LICITACION PÚBLICA N° 23/2024

OBRA: Pavimentación Tercer Carril AP01

TRAMO: Km. 0+000 (Circunvalación Rosario) – 16+200 (Acceso San Lorenzo Centro)

CIRCULAR ACLARATORIA N°1

PLANO TIPO
H-9197

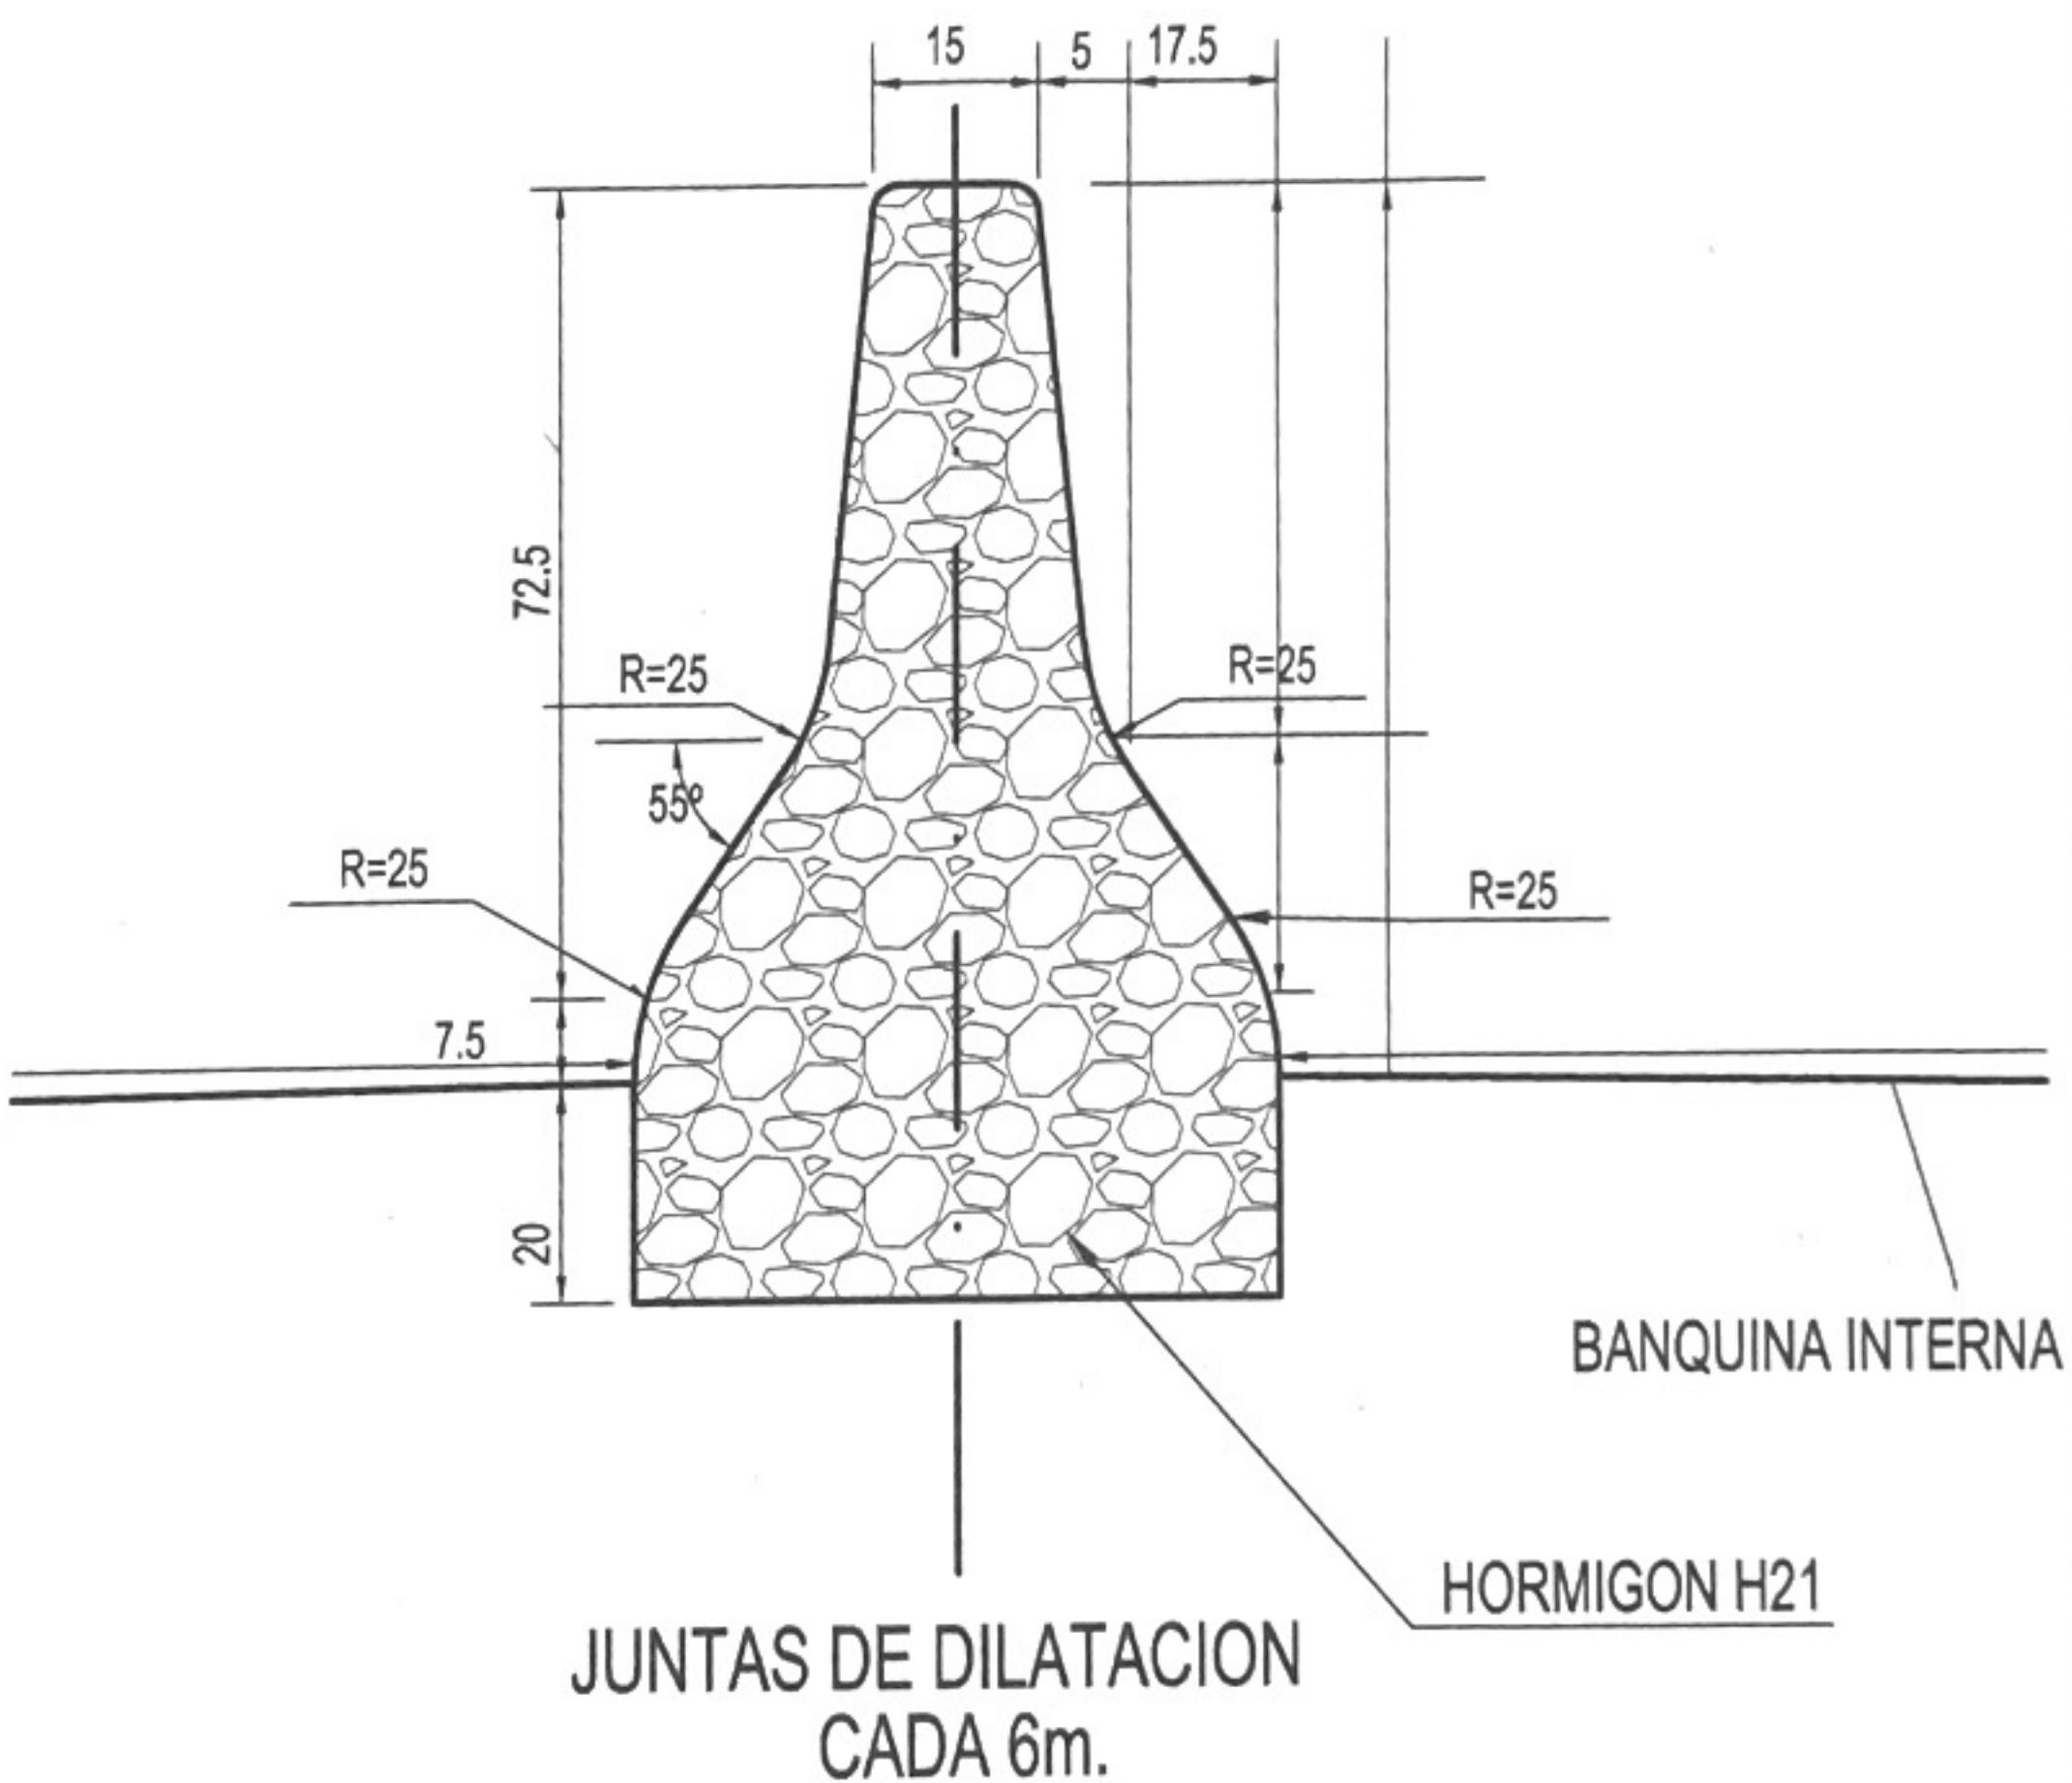
5) En la Especificación Técnica Particular DEFENSA RIGIDA DE HORMIGON TIPO NEW JERSEY – folio 130, correspondiente al ITEM N° 44, el punto I-Generalidades donde dice:

“..BARANDA NEW JERSEY Consiste en la ejecución de una baranda de defensa vehicular tipo New Jersey de H°A°, Tipo T4, de acuerdo al plano tipo GN-PL-GEN-002:

Planos tipo vial hidráulica, hoja 3 de 8, adaptado del correspondiente plano tipo de la DNV Plano n°X-2551 La misma tendrá una altura de 0.855 metros y un ancho de 0.38 m en su base.

“..BARANDA NEW JERSEY S/ PLANO TIPO DNV H-9197
